ÄNDRING AV DETALJPLAN FÖR
UDDASKOGEN, UDDEN, AMTORP m fl
 ESKILSTUNA KOMMUN

Planbeskrivning

Sammanställning av synpunkter från samråd

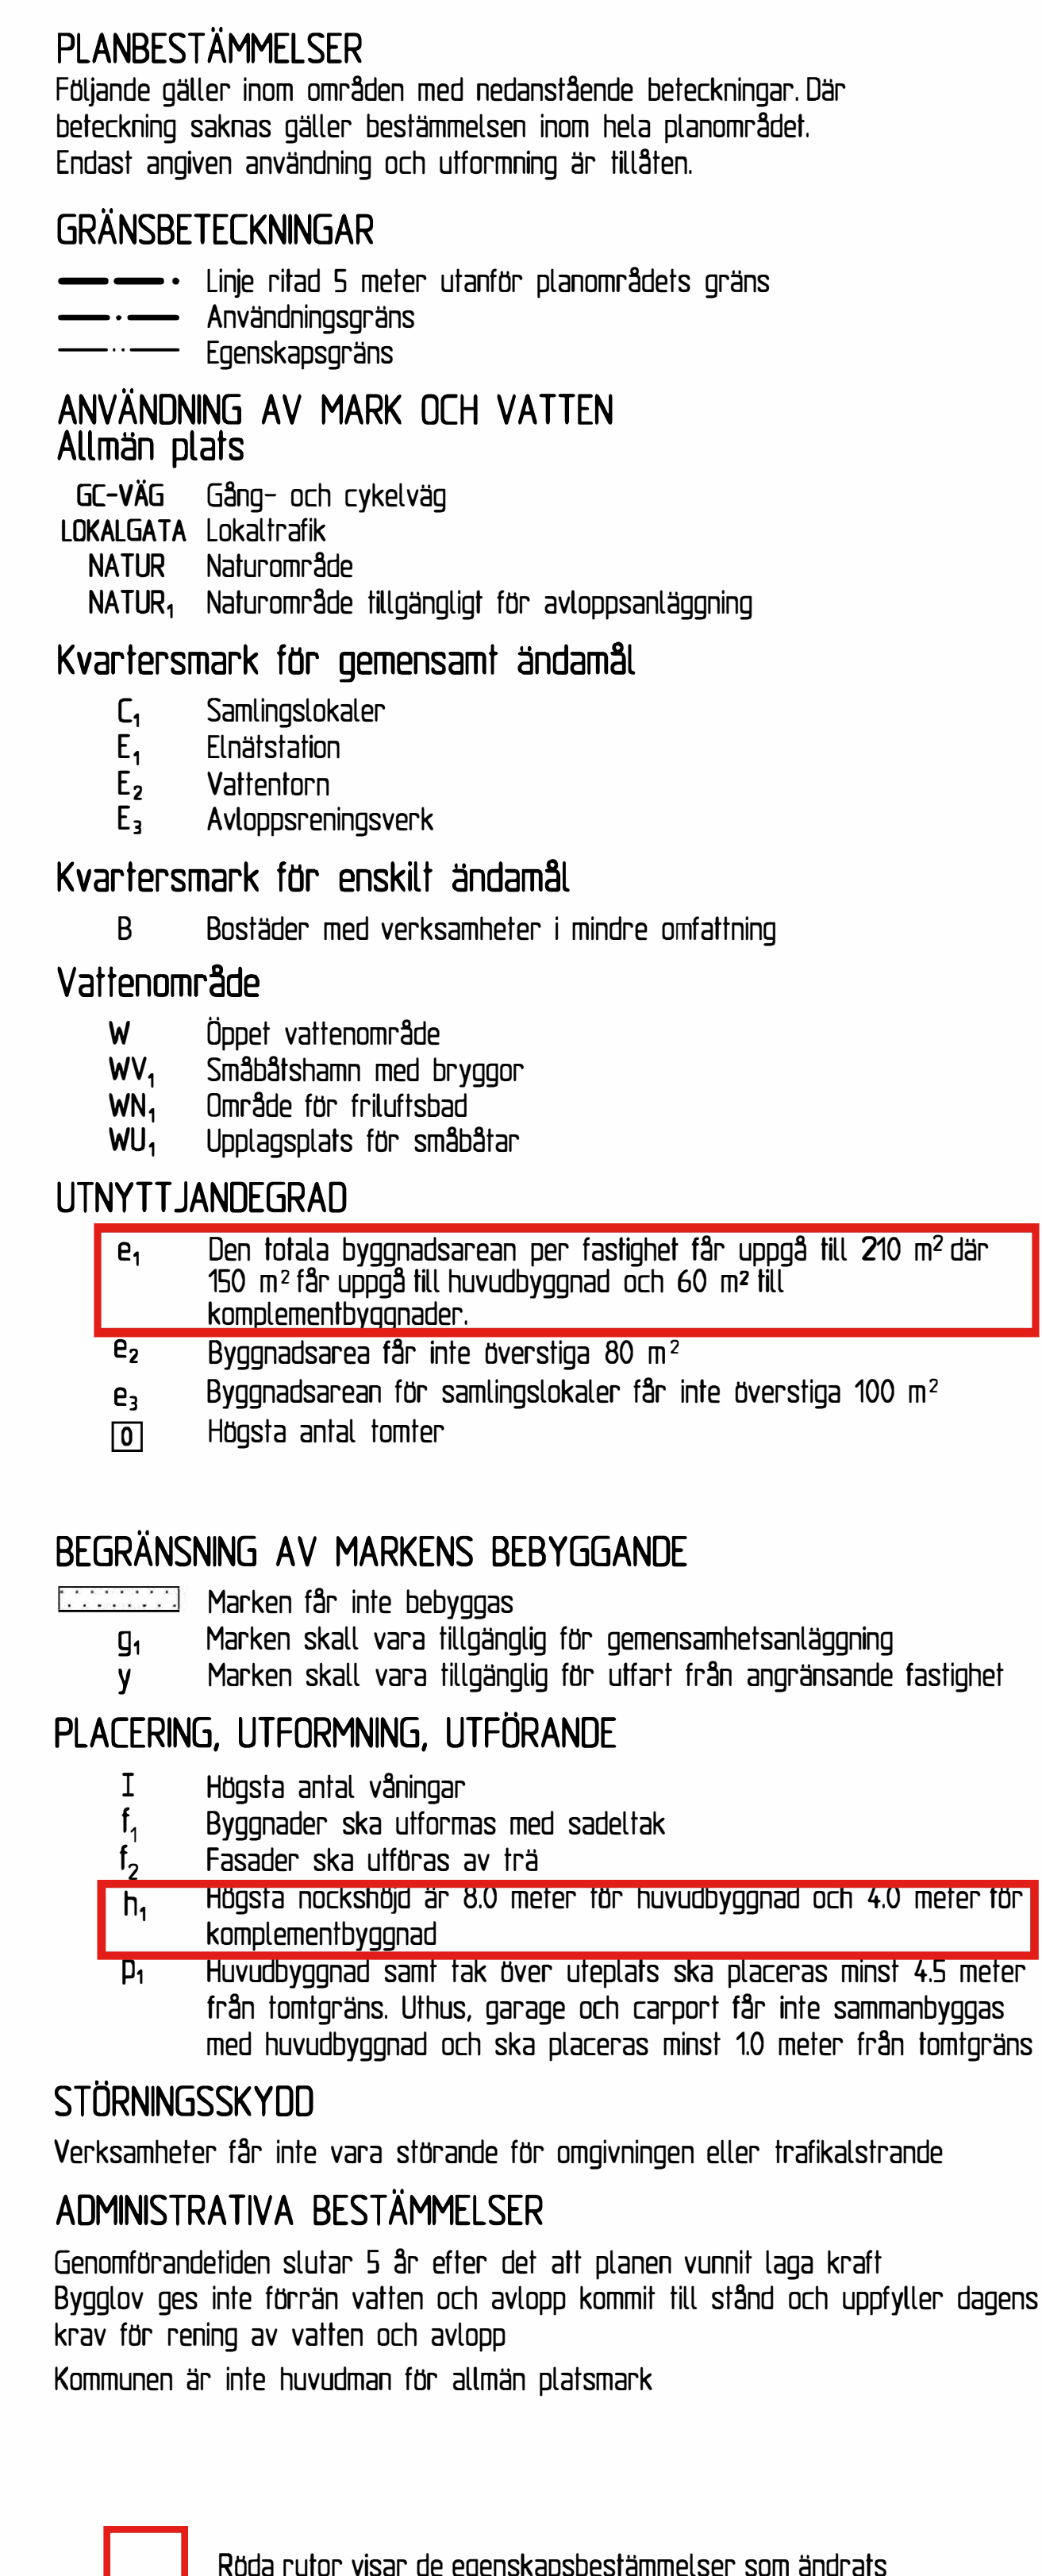
Planbestämmelserna som reglerar byggnadsarea (e1) och nockhöjd (h1) för huvudbyggnader och komplementbyggnader är olika formulerade på plankartan och i planbeskrivningen. Innan detaljplanen antas behöver beskrivningen av planbestämmelserna ses över så att de stämmer överens.

I plankartan och bland planbestämmelserna framgår inte vilka förändringarna i detaljplanen är. Det bör framgå att e1 och h1 ändras och vad de nya bestämmelserna är. Det kan göras genom att till exempel göra en röd ruta kring respektive bestämmelse och skriva Bestämmelse som berörs av ändringen. Vi har noterat i plankartorna till ändringen av detaljplanerna i Hållsta bl.a. SBN/2021:534-3 att det tillräckligt tydligt framgår vilken förändringen blir och att något liknande kan användas i nu aktuell planändring.

En röd ruta har adderats på plankartan för att ändringen ska synas tydligare och planbeskrivning redovisas tillsammans med den ursprungliga planbeskrivningen.

En röd ruta har adderats på plankartan för att ändringen ska synas tydligare. En upplysning om att flera fastighetsgränser inom planområdet inte är legalt fastställda har lagts till i planbeskrivningen.
